(別冊) 設計変更ガイドライン事例集

平成 29 年 4 月

長野県 環境部 農政部 林務部 建設部

図面等

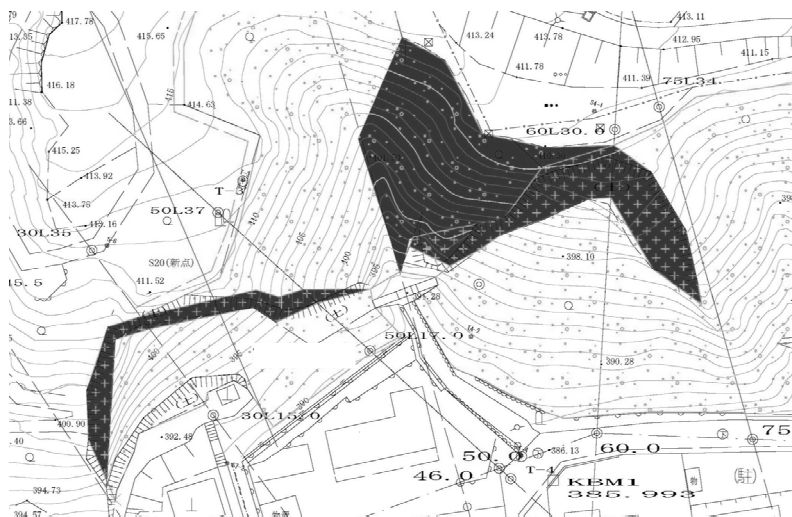
概 要	がけ対策工における法面工において、当初、条件の明示をしなかった立木伐採について受注者より協議があり、立木伐採工に係る費用を変更計上した。
法的根拠	第18条第1項第5号
分 類	明示のない施工条件の予期できない状態

当初内容	対象工種	公告時の条件明示（対象工種に関するもの）
	共通仮設費 準備費	なし
変更内容	変更の内容	変更を認める、認めないまでの経緯・判断等
	新規計上 (立木伐採工) 伐採工（見積による） 伐採木運搬費 伐採木処理費	現地照査の結果、アンカー工における足場工に先立ち、対象法面の立木伐採の協議が受注者よりあり、検討した結果、立木伐採工に関わる費用を変更対象とした。 また、斜面下には人家があるため、大型クレーンによる吊し切り方法による伐採方法とした。

立木伐採工は数量算定が困難な工種であることから、当初時点では想定数量を計上することはやむを得ないが、工種は当初から計上すること。伐採工の費用は見積によること。

図面等

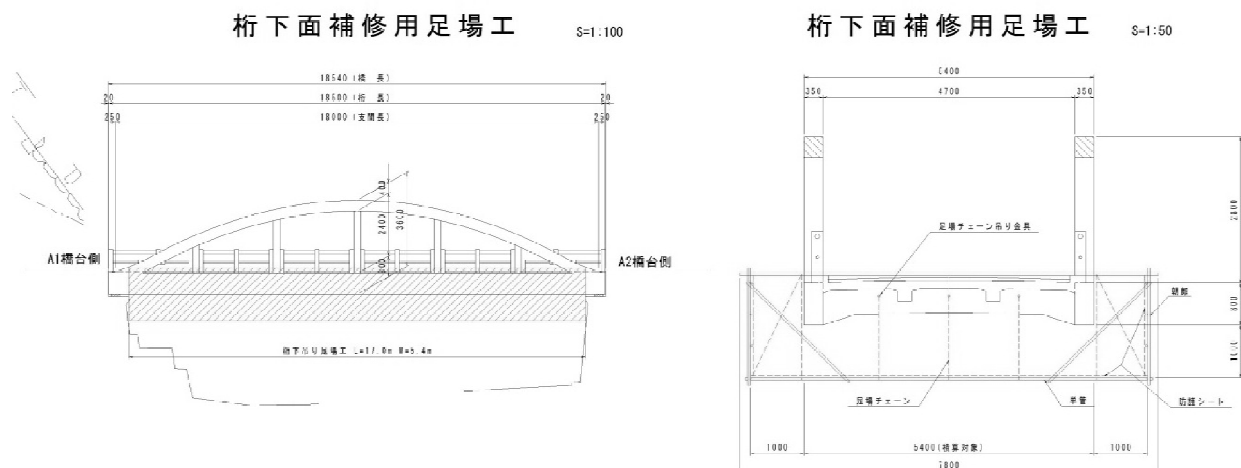
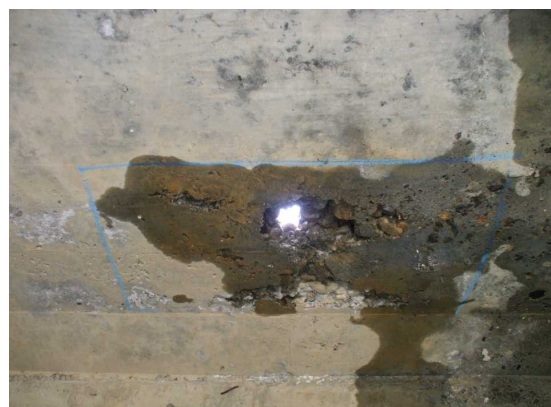
概要	橋梁補修工における任意仮設工の吊足場工において、当初予定していた橋梁損傷度と実際の差異が判明し、検討の結果、工法・工種の変更が必要となり、それに伴う吊足場工の供用日数を変更対象とした。
法的根拠	第18条第1項第4号
分類	明示された施工条件と現場が一致しない

当初内容	対象工種	公告時の条件明示（対象工種に関するもの）
	任意仮設工 仮設足場	補修工法について明示
変更内容	変更の内容	変更を認める、認めないまでの経緯・判断等
	（吊足場工） 供用日数の増	橋面舗装の切削及び吊足場工の設置後に、調査設計段階での橋体の損傷度よりも著しく損傷度が悪化していたことが判明し、工法の見直しを実施することになった。結果、工法変更が必要となり、橋体調査、工法見直し、詳細設計及び工事に伴う吊足場工の架設期間を算定し、供用日数の変更を認めた。

吊足場工の供用期間の算定にあたり、工事には歩掛りを用いて算定が可能であるものの、歩掛りのない調査・設計などは実日数を持ちいることができるが、適切な対応をされたい。

図面等

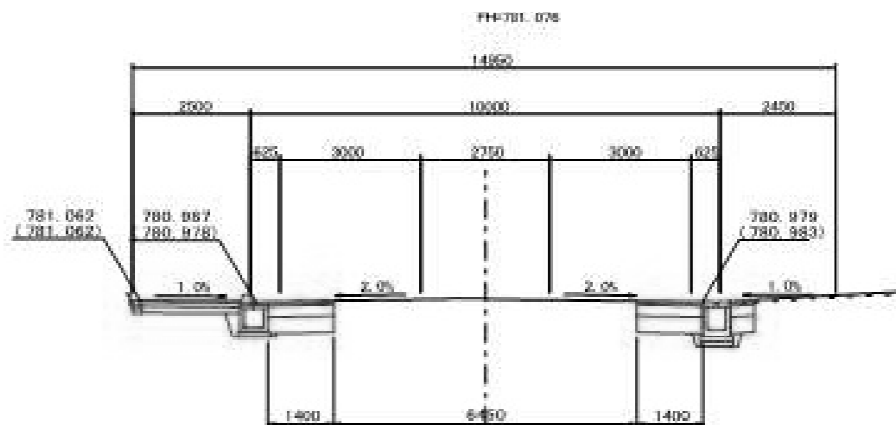
概要	歩道設置に係る土工において、現場着手後に地元及び公安委員会から歩道及び車道の通行確保が条件とされたため、限られたヤード内で施工可能な規格の掘削機械に変更した。	
法的根拠	第18条第1項第5号	
分類	明示のない施工条件の予期できない状態	
当初内容	対象工種	公告時の条件明示（対象工種に関するもの）
	歩道設置工 土工	なし
変更内容	変更の内容	変更を認める、認めないまでの経緯・判断等
	（掘削機械） バックホウ 0.8m ³ 級 ⇒ 0.15m ³ 級	歩道及び車道の通行を確保するには、当初予定していた0.8m ³ 級のバックホウでは旋回範囲が大きく対応が不可能であり、狭い旋回範囲で施工可能な0.15m ³ 級のバックホウが必要となった。

公安委員会や地元との調整事項は詳細設計段階で協議し、その際に施工計画を検討して発注内容に反映すること。

図面等

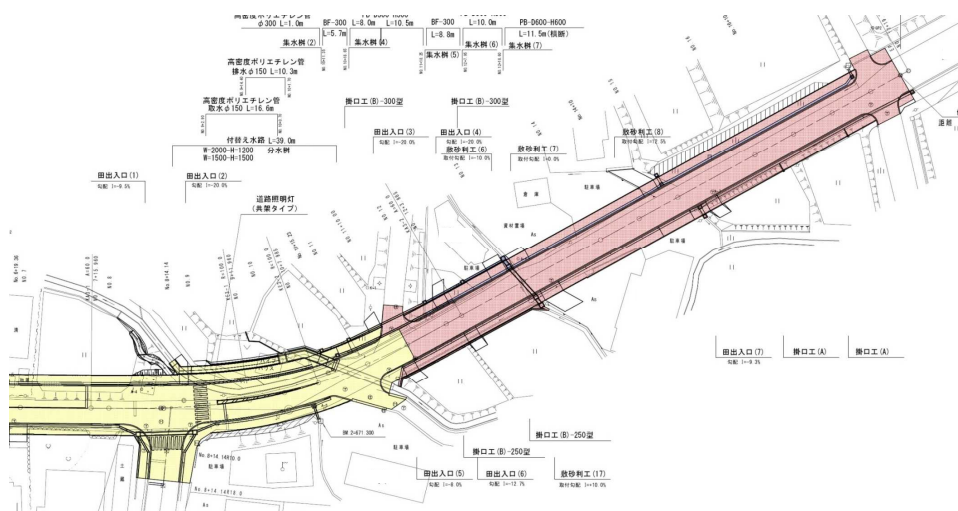
概要	発注前に調整済みであった残土処分地において、発注後に搬入・受入時期が折り合わなくなり、その調整及び別の残土処分地を検討していたが、工事の進捗に支障が見られたため、有償の残土処分地に変更した。
法的根拠	第18条第1項第4号
分類	明示された施工条件と現場が一致しない

当初内容	対象工種	公告時の条件明示（対象工種に関するもの）
	道路築造工 土工	残土処分先を明示 残土の運搬距離L=〇.〇kmを明示
変更内容	変更の内容	変更を認める、認めないまでの経緯・判断等
	残土有料処分費 残土運搬距離	当初予定していた残土処分地の受け入れが残土発生時期と折り合わず、その調整及び他の処分地の検討をしたが、工事進捗に支障が出始めたことから、残土処分先を有料処分地に変更した。 これに伴い、運搬距離も合わせて変更した。

補足説明
<p>工事の進捗に支障が出ないよう、発注者が率先して、受注者の協力のもと、残土処分地や他工事間との調整を行う。 残土処分は他事業への流用による有効活用が望ましいが、流用先がない場合などやむを得ない場合には有償処分とする。</p>

図面等

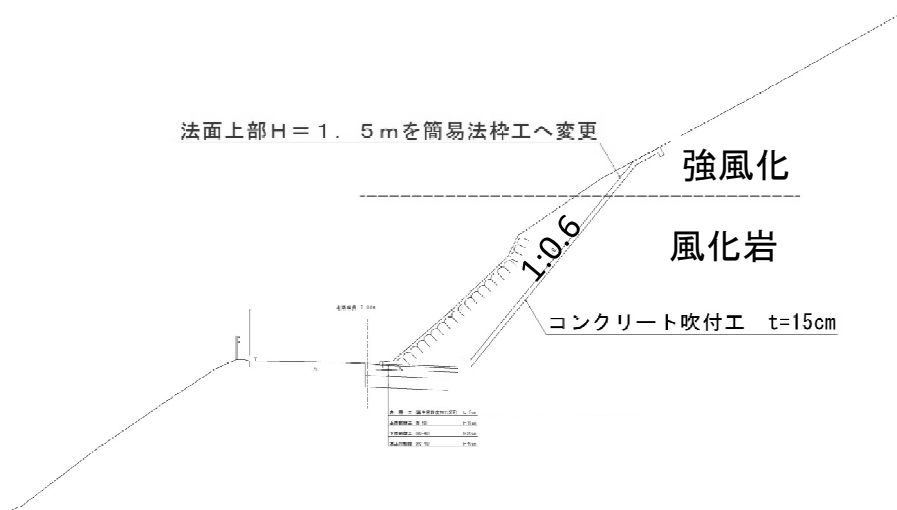
概 要	道路拡幅における法面工において、掘削開始後に当初予想していた土質と実際の土質が異なり、法面工の設計について検討を行なった結果、工法の変更が必要となった。
法的根拠	第18条第1項第4号
分 類	明示された施工条件と現場が一致しない

当初内容	対象工種	公告時の条件明示（対象工種に関するもの）
	法面保護工 吹付工	なし
変更内容	変更の内容	変更を認める、認めないまでの経緯・判断等
	(法面工) コンクリート吹付工 ↓ コンクリート吹付工 簡易吹付法枠工	掘削後、当初想定していない風化の進んだ地層が露見され、工法検討の結果、部分的に簡易吹付法枠工に変更する必要が生じた。

設計段階では地質が確認できない場合もあり、やむを得ず一律の地質として設計する場合があるが、掘削を開始し、想定地質と異なったり、地質の変化が認められた時点で掘削を一旦止めて、発注者と掘削勾配、工法等について協議すること。
特に、労働安全衛生法を遵守し、労働災害防止に努めること。

図面等

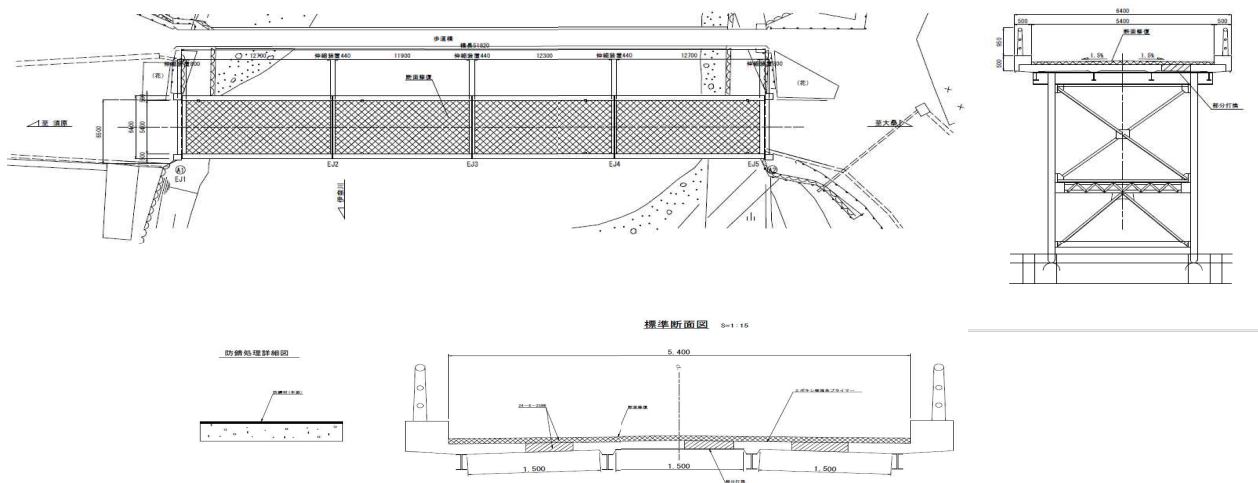
概 要	橋梁補修工において、当初予定していた橋梁損傷度と現場との差異が判明し、検討の結果、工法・工種を変更した。
法的根拠	第18条第1項第4号
分 類	明示された施工条件と現場が一致しない

当初内容	対象工種	公告時の条件明示（対象工種に関するもの）
	橋梁補修工	修復工法について明示
変更内容	変更の内容	変更を認める、認めないまでの経緯・判断等
	(床版上面修復工) 部分はずり断面修復工 ⇒ 部分打替+部分はずり断面修復工 (床版仮面修復工) ポリマーセメント吹付工 ⇒ はずり左官工 新たに(変状調査費)を追加	橋面舗装の切削及び吊足場の設置後に、調査設計段階での橋体の損傷度よりも著しく損傷度が悪化していたことが判明し、工法の見直しを実施した結果、変状調査費および工法の見直しの変更を認めた。

補足説明
橋梁補修工においては発注後に再調査や工事一時中止となる変更事例が多く寄せられている。 補修設計の品質向上に努めるとともに、工事発注前に対象橋梁の状況を確認すること。

図面等

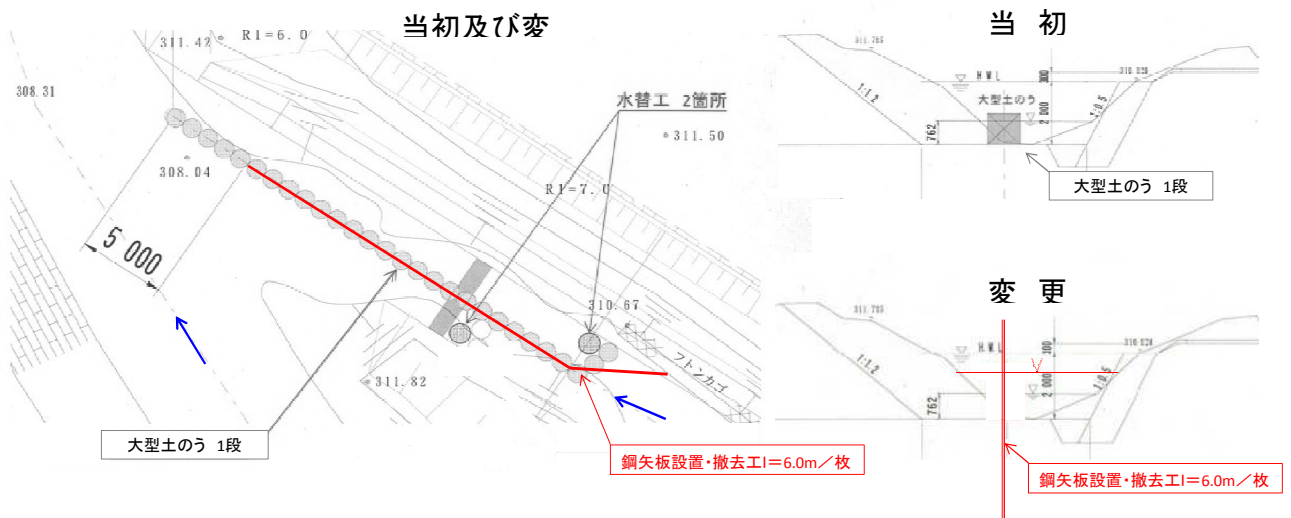
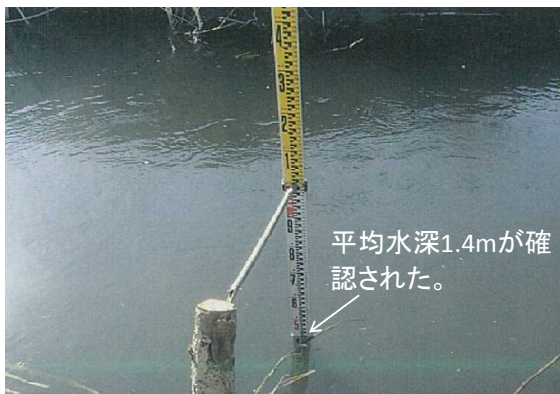
概要	やむを得ず出水期（融雪期）での施工となった河川工事において、明示した施工条件（水深）に相違が認められたため、協議の結果、任意仮設工仮締切工の対象水深および工法を変更対象とした。
法的根拠	第18条第1項第4号
分類	明示された施工条件と現場が一致しない

当初内容	対象工種	公告時の条件明示（対象工種に関するもの）
	任意仮設工 仮締切工	（合流部のため背水の影響を考慮し） 平均水深h=0.7mを明示
変更内容	変更の内容	変更を認める、認めないまでの経緯・判断等
	（仮締切工） 大型土のう工 ↓ 鋼矢板設置・撤去工	施工箇所が合流部上流に位置するため、背水の影響を受けることを想定し、一般的な流量ではなく、水深を条件としたが、融雪が想定以上に多く、平均水深が1.4m程度となった。 さらに大型土のうを積み上げると流量断面を阻害してしまい、また、早期に完成する必要があるため、仮設工法を鋼矢板設置・撤去工に変更した。

発注者は、条件明示として「流量」を明示することが一般的であるが、現場に即した項目を条件明示すること。
 また、河川工事は洪水期に施工することが原則であり、やむを得ず、出水期での施工となる場合は条件明示に配慮し、早期発注、フレックス工期制度などを活用し、安全かつ環境に配慮すること。
 受注者は、明示された条件と実際の状況とが相違する場合に変更が必要な場合は、資料（設計照査に必要な資料）を作成して協議する必要がある。

図面等

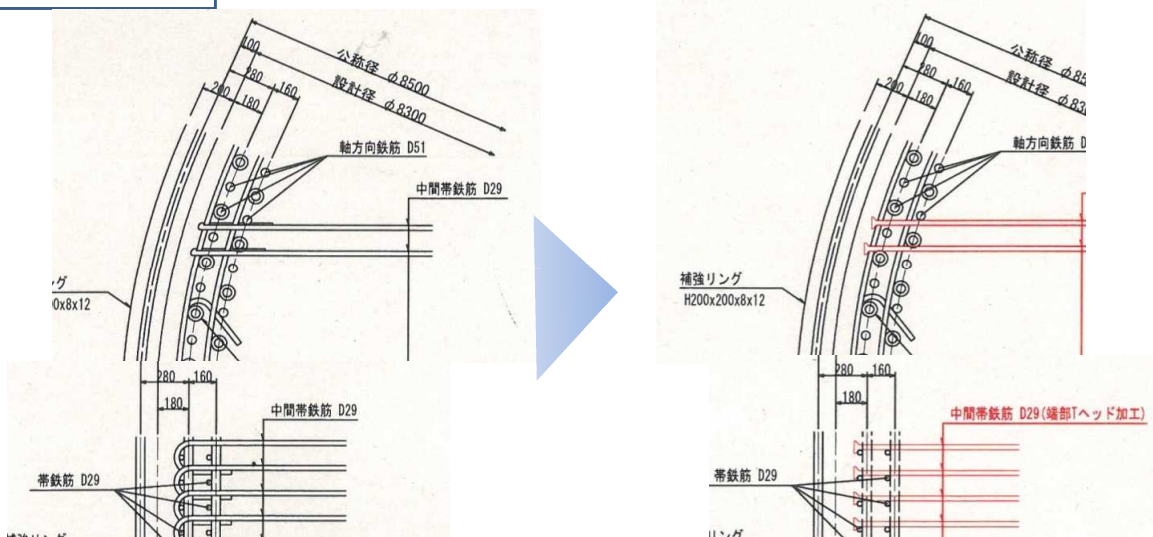
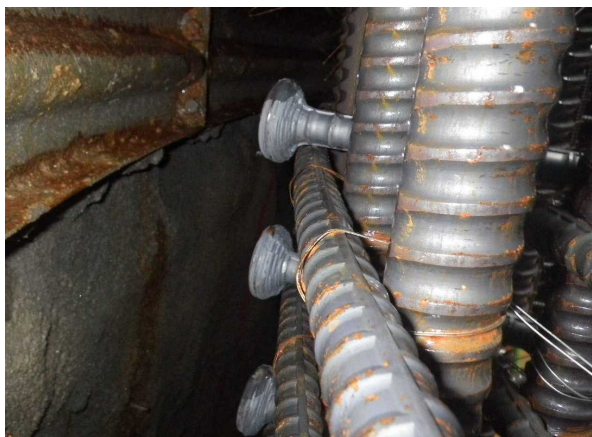
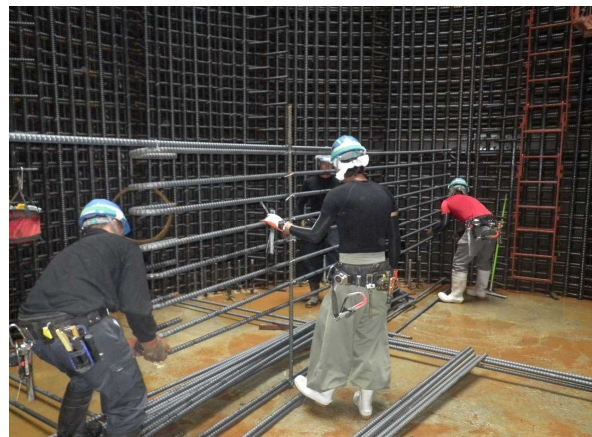
概要	橋梁下部工の深礎杭工における鉄筋工において、当初、両端がUフック形状の中間帯鉄筋が設計されていたが、深礎杭の主筋が太径鉄筋であり、鉄筋の組立順を考慮しても設置が困難であると協議があり、検討の結果、中間帯鉄筋の片側一方のフック形状を変更対象とした。
法的根拠	第18条第1項第4号
分類	明示された施工条件と現場が一致しない

当初内容	対象工種	公告時の条件明示（対象工種に関するもの）
	橋梁下部工 鉄筋工	なし
変更内容	変更の内容	変更を認める、認めないまでの経緯・判断等
	(鉄筋工) 中間帯鉄筋 両端Uフック形状 ↓ 中間帯鉄筋 片端Uフック 片端Tヘッドバー	中間帯鉄筋の組立て順序を検討したが、主筋の太径鉄筋及びフープ筋を巻いた組立ができないことが認められたため

詳細設計の段階で鉄筋工の施工方法・順序を考慮した設計が望ましい。
 また、必要に応じ、工事施工三者協議により、設計者の考えを受注者に伝えることも重要である。

図面等

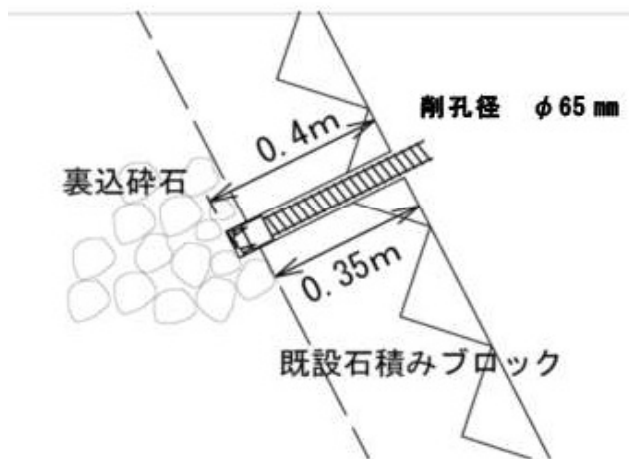
概要	既設ブロック積を対象とした鉄筋挿入工において、ブロック積背面の裏込碎石が削孔時に自立しない恐れから協議があり、検討の結果、パッカー工法による掘削方法への変更が生じ、これに伴う掘削機械（ロータリーパーカッション式）に応じて、足場工の幅を変更対象とした。
法的根拠	第18条第1項第4号
分類	明示された施工条件と現場が一致しない

当初内容	対象工種	公告時の条件明示（対象工種に関するもの）
	任意仮設工 足場工	なし
変更内容	変更の内容	変更を認める、認めないまでの経緯・判断等
	(足場工) 幅員2.0m ⇒ 3.0m	裏込碎石のように固化していない地質の場合、孔壁が自立せず、削孔中にジャミングが発生して削孔不能となる恐れがあることから、パッカー工法による掘削方法へ変更し、削孔機械の規格変更に伴い、足場工の幅員を変更した。

ブロック積裏でジャミングが発生する恐れがあることは、設計段階で想定できることであり、設計にあたっては適切な工法を選定すること。
 また、施工にあたっては、任意仮設工の条件明示と実際の条件に相違が認められた場合は、発注者と確認、協議し、必要に応じて設計変更の対象となる場合がある。

図面等

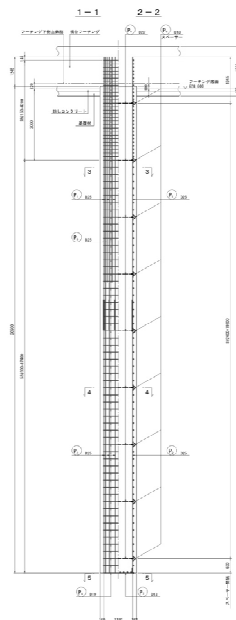
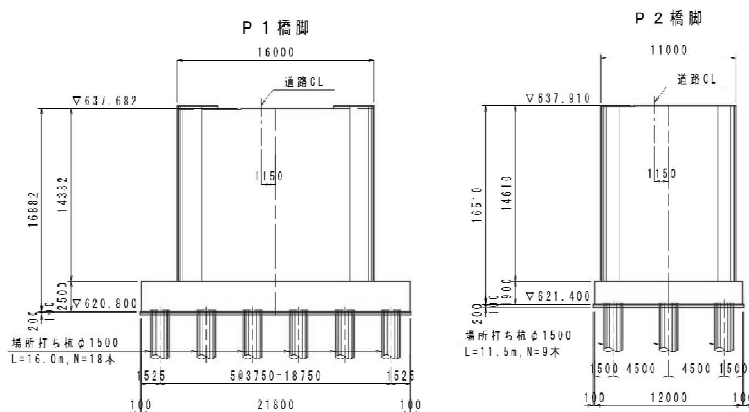
概要	当初、場所打ち杭工における支持層の確認時にコンサル、受・発注者の3者協議を予定していたところ、受注者が独自に地質調査員を招いたが、事前に発注者と協議をしなかったため、変更対象とならなかった。
法的根拠	
分類

当初内容	工事概要 共通仮設費 場所打ち杭支持層立会い費	公告時の条件明示（対象工種に関するもの） なし
	変更の内容	変更を認める、認めないまでの経緯・判断等
変更内容	(技術管理費 三者協議費用) コンサルタントのみ	地質調査士の派遣について事前の協議もなく、受注者の判断で行われたものであり、変更対象とはしなかった。 また、杭支持地盤の確認は相応の知識、経験等が必要な管理項目であり、主任技術者若しくは監理技術者が司る業務であり、また、ほぼ同位置に地質調査データがあり、発注者、受注者、コンサルタントによる三者協議の判断で十分と判断した。

地質調査データなどから、あらかじめ支持層の確認が困難と判断できる場合は、地質調査会社を含めた三者協議を提案・有効活用するなど、より高品質な構造物となるよう配慮する。（工事施工三者協議実施要領を参照）

図面等

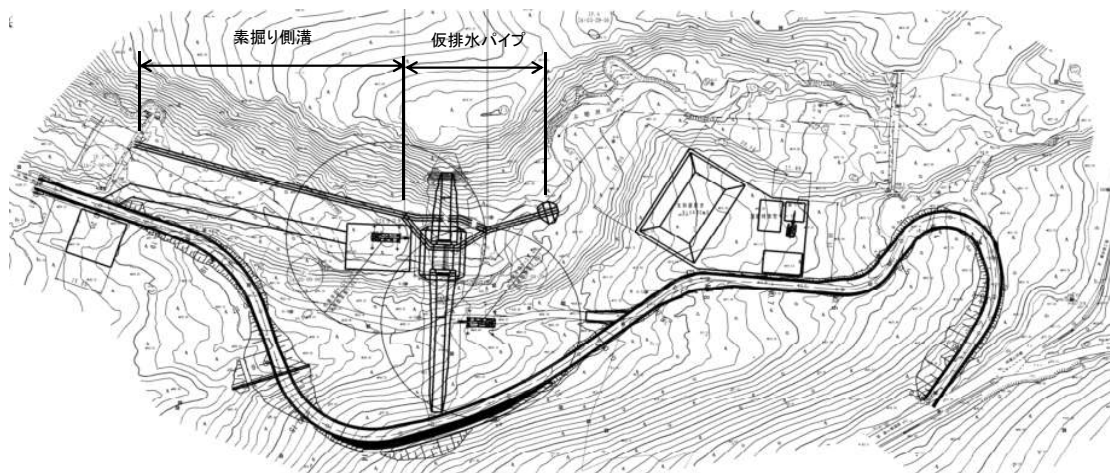
概要	任意仮設工の仮排水工において、実際の施工方法が安価である理由で減額変更をした。 ※ 自主施行の原則から、受注者が発注者の想定した計画よりも安価な計画で施工したことのみを理由にした変更は妥当ではない。変更する場合は、施工条件の変更が伴うことが必須である。
法的根拠	第18条第1項第4号
分類	明示された施工条件と現場が一致しない

当初内容	対象工種	公告時の条件明示（対象工種に関するもの）
	任意仮設工 仮排水工	なし
変更内容	変更の内容	変更を認める、認めないまでの経緯・判断等
	(仮排水工) 仮排水パイプ 全延長 ↓ 仮排水パイプ 一部 素掘り側溝 一部	発注者としては、工事用道路が浸食されないように仮排水パイプで計画していたが、受注者は浸食された場合の工事用道路の維持管理や手直しを含めた検討の結果、シート張素掘り側溝による計画とした。 比較検討の結果、任意仮設であったが、素掘り側溝が安価となることから減額変更を行った。

詳細設計時には、現場条件を適切に反映した任意仮設工を設計に計上し、受注者が施工条件を把握できるよう、工種及び規模等を明示すること。
 また、受注者は、任意仮設工における応札時の計画内容で施工することを原則とし、異なる計画内容で施工する必要がある場合は、施工条件が異なることについて、施工前に発注者と協議する必要がある。

図面等

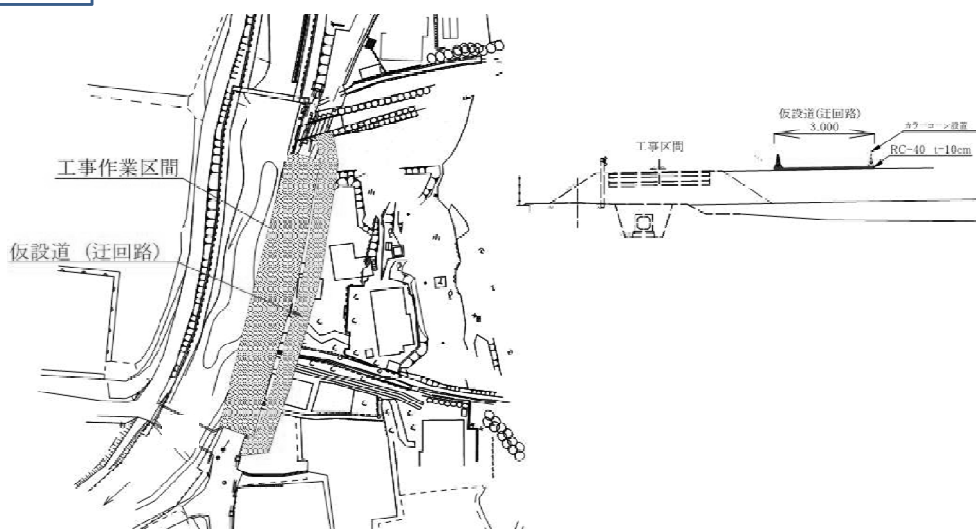
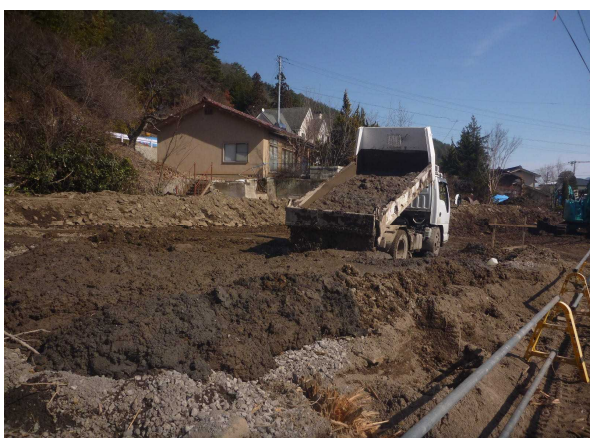
概要	仮設道路用の盛立材として指定された土砂（発生土）が軟質であり、一般の交通に供するには問題があると判断し敷鉄板工を施工したが、発注者に協議をせずに施工したため、発注者は受注者の判断で施工したものと判断し、変更対象としなかった。 ※一般の交通に供する場合の仮設構造物は指定仮設として発注し、変更対象とすべきである。	
法的根拠		
分類		
当初内容	工事概要	公告時の条件明示（対象工種に関するもの）
	任意仮設工 敷鉄板工	規制箇所は袋小路とならないよう計画し、規制期間を極力短くすること。
変更内容	変更工種等	変更を認める、認めないまでの経緯・判断等
	（仮設道路工） 盛土のみ	敷鉄板は協議なく施工されたものであり、変更対象としなかった。

一般交通などに供する場合、施工条件の相違等によっては安全性に問題が生じることが考えられることから、その対応に変更で対応できるように、指定仮設で発注することが望ましい。

図面等

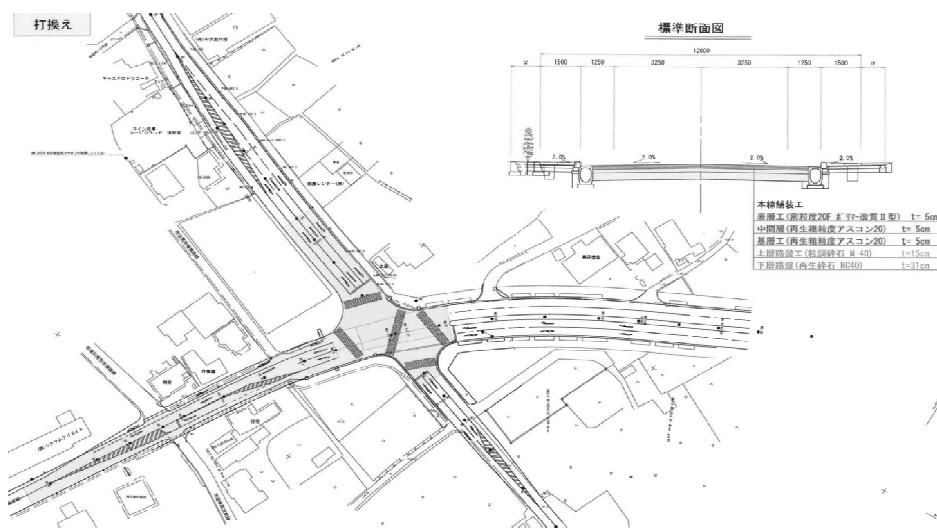
概要	夜間施工の路盤打替えにおいて、路盤材料の仮置ヤードの借地費、積込・運搬費について協議あり、実際の状況に合わせて変更対象としなかった。 ※ 施工条件によっては、路盤材料の積込・運搬費は変更対象とできる。
法的根拠	
分類

当初内容	工事概要	公告時の条件明示（対象工種に関するもの）
	道路築造工 夜間施工路盤工	夜間工事、昼間は通行を解放する。 (21:00~6:00の片側交互通行で施工)
変更内容	変更工種等	変更を認める、認めないまでの経緯・判断等
	(路盤工) 仮置ヤードの費用なし 路盤材の夜間割増なし	路盤材料はアスファルトと異なり温度管理等が不要であるため、資材置場等に一時仮置きし、運搬しながらの施工ができることから、夜間割増の変更は認めなかった。 また、使用した仮置ヤードが受注者の所有する資材置場であったため、借地費は必要がないと判断し、変更対象としなかった。

夜間作業を指定する場合には、あらかじめ路盤材の仮置ヤードが必要であり、必要な費用は当初公告時から計上しておくことが望ましい。
また、仮置ヤードを確保できず、かつ、路盤材プラントの了解を得られた場合には、路盤材料の夜間割増を変更対象とできる。
なお、夜間割増料金は見積による。

図面等

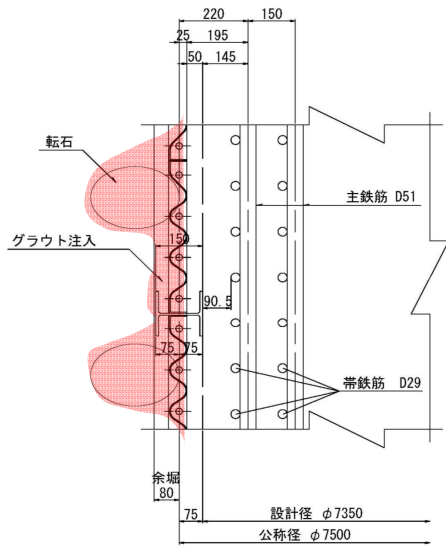
概要	深礎杭工の掘削時において、玉石混じりの土質のために余掘りが大きくなり、十分な裏込めに必要となるグラウト量の増工を協議をしたが、余掘りが大きくなる原因が地質だけに拠らないという理由で変更対象とならなかった。 ※ 余掘り原因がオペレーターの技量に拠らないことが明らかな場合には、変更対象とできる。	
法的根拠		
分類		
当初内容	工事概要	公告時の条件明示（対象工種に関するもの）
	橋梁下部工 深礎杭工	なし
変更内容	変更工種等	変更を認める、認めないまでの経緯・判断等
	（裏込め工） グラウト厚 t = 8cmのまま	深礎杭における余掘りはオペレーターの技量によるところが少なからずあり、当現場における余掘りが地質だけとは言えないと判断し、また、設計値はあくまでも標準値であることから、変更対象としなかった。

玉石混じり土などでは、玉石を撤去した際に生じる空洞や崩れやすい性質がある。受注者は施工中に、発注者の現地確認を依頼、実施し、オペレーターの技量だけでないことを明らかにする必要がある。

発注者は現地確認時に余掘り状況及び原因を適正に確認・判断すること。変更の際し、適正に注入管理されたことを前提とし、注入量に関する資料（注入チャートなど）を参考に変更する。この場合の注入量を確認できる資料（しゅん工書類）の作成は受注者が負担する。

図面等

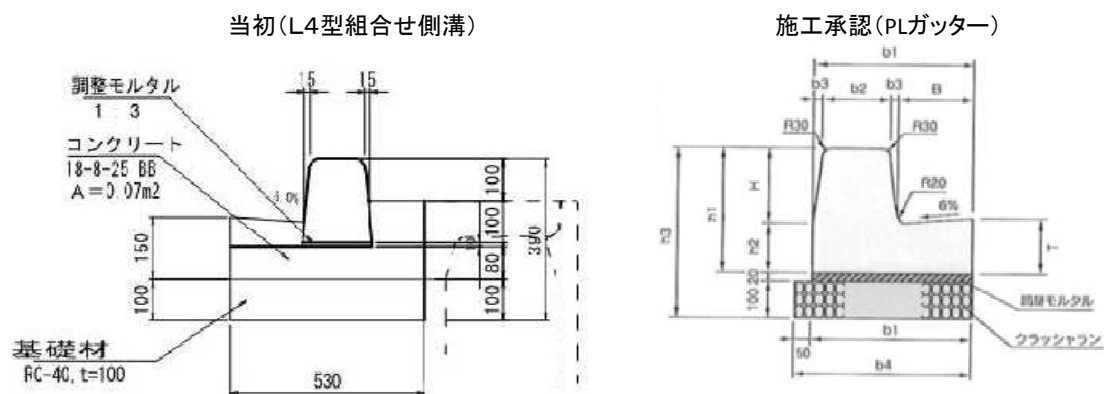
概要	歩車道境界ブロック工において、当初設計の組合せL型から前年度施工承認で設置済のPLガッター（2次製品）への変更を協議したが、経済性を根拠に変更対象とならなかった。 ※ 隣接工区との連続性などが必要な場合、変更対象とできる。	
法的根拠		
分類		
当初内容	工事概要	公告時の条件明示（対象工種に関するもの）
	道路築造工 歩車道境界工	なし
変更内容	変更工種等	変更を認める、認めないまでの経緯・判断等
	（歩車道境界ブロック工） L4型場所打ち側溝のまま	経済性を比較した結果、2次製品（PLガッター）のほうが組合せL型よりも高価であることから、変更対象としなかった。 なお、受注者から2次製品（PLガッター）での施工承認申請があり、承認した。

境界ブロック、防草処理や残存型枠など、複数年度にわたり施工する連続した構造物については、詳細設計や初年度施工時の施工承認、変更協議があった時点で、施工性及び経済性などの比較検討を行い、工法を決定すること。
次年度以降は決定・採用した工法で対応する。

横断面図

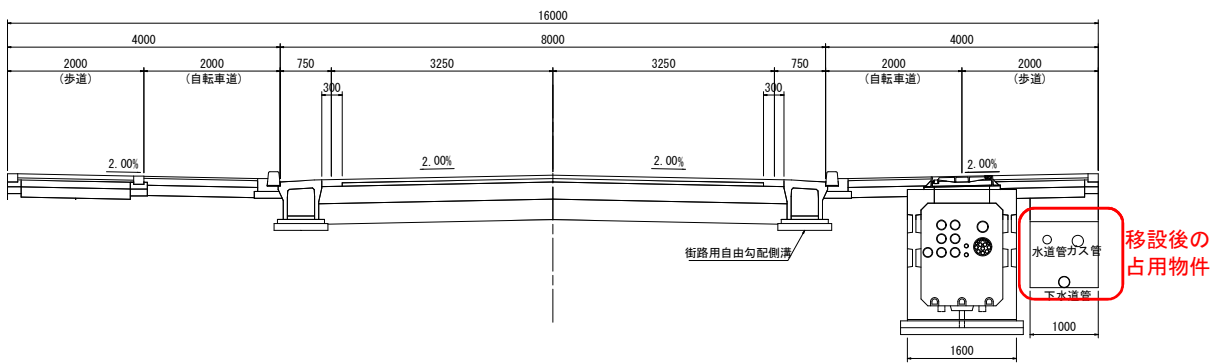
概要	占有物件の移設に絡む工事に想定以上の日数を要したことから、当工事を一部一時中止せざるを得なくなり、これに伴う増加費用を新規計上した。
法的根拠	第20条
分類	工事の一時中止

当初内容	工事概要	公告時の条件明示（対象工種に関するもの）
	電線共同溝工	占有物件の移設完了予定時期を明示
変更内容	変更工種等	変更を認める、認めないまでの経緯・判断等
	電線共同溝工 工事一時中止に伴う増加費用	占有物件の移設と並行して工事を実施する予定でいたところ、占有物件の移設に絡む隣接地への引込み等に想定以上の日数を要したことから、当工事を一部一時中止せざるを得なくなった。 受注者から、中止期間に伴う現場維持等の費用について請求をうけ、増加費用を新規計上し、また、全体工事の影響相当分の工期を延長した。

工事の一時中止につながりそうな事項（関連する工事や支障物移転などの工程など）は、事前に十分調整し、発注設計図書にあっては、その完了時期を明示すること。
